## 認証の追加と状態表示方法変更のご案内

### NC1Vシリーズ サーキットプロテクタ

NC1Vシリーズ サーキットプロテクタについて、①規格認証マークの追加表示及び、②状態表示方法の変更をご案内いたします。

図1. 規格認証マークの追加

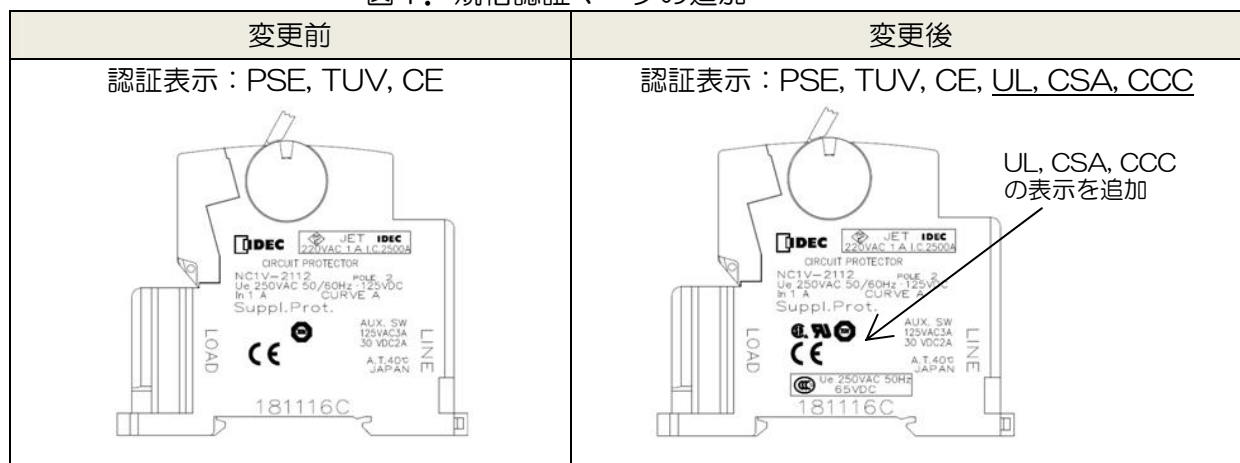
補助接点・警報接点が複数個付属する形番について、製品本体に3機関（UL, CSA, CCC）の認証マークを追加表示いたします。

図2. 各状態のハンドル位置(正面)

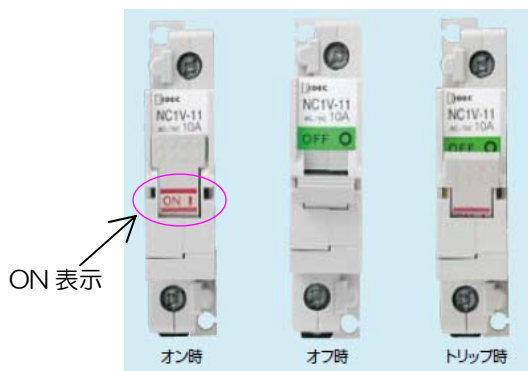
ハンドル位置とON表示でオン、オフ、トリップの3種類の状態を表しています。

(図2、図3参照)

この構造によってオン、オフ、トリップの状態は目視で容易に識別できることから、図4-Aに示すトリップ時の黄色表示を廃止いたします。
